**Ofício Circular n. 005/2019 – CPL/CIGÁS.
(Referente ao Pregão Eletrônico n. 003/2019 – CPL/CIGÁS)**

Em resposta às solicitações de esclarecimentos recebidas por esta Companhia de Gás do Amazonas - CIGÁS, referente ao **Edital do Pregão Eletrônico n. 003/2019 – CPL/CIGÁS**, esclarecemos os seguintes itens:

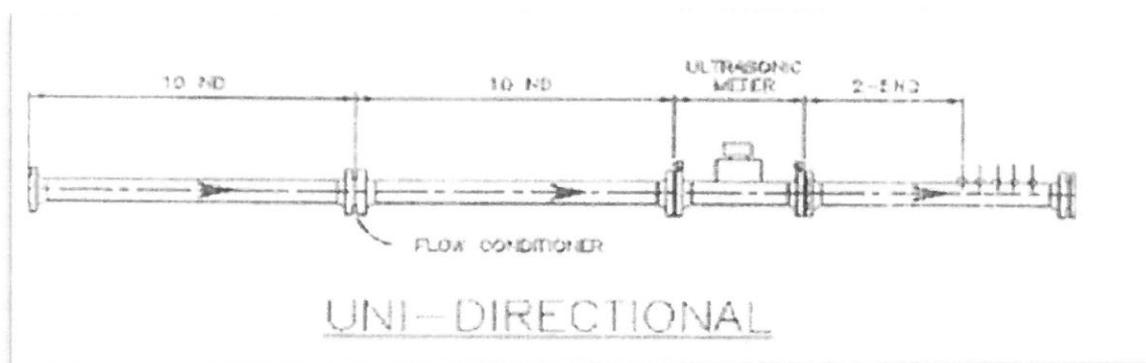
g- “No anexo II – Termo de Referência, item 17.1.18, são solicitados o fornecimento de peças sobressalentes para os medidores ultrassônicos, no entanto, não são especificados quais os sobressalentes e quantitativos a serem fornecidos. Sendo assim, solicitamos que a Cigás especifique e nos indique, claramente, quais são os sobressalentes requeridos. ”

Resposta: Conforme disposto no **item 1** da especificação técnica **ET-001-0000-CIG-456-008**, os sobressalentes devem ser fornecidos conforme orientação dos fabricantes dos equipamentos.
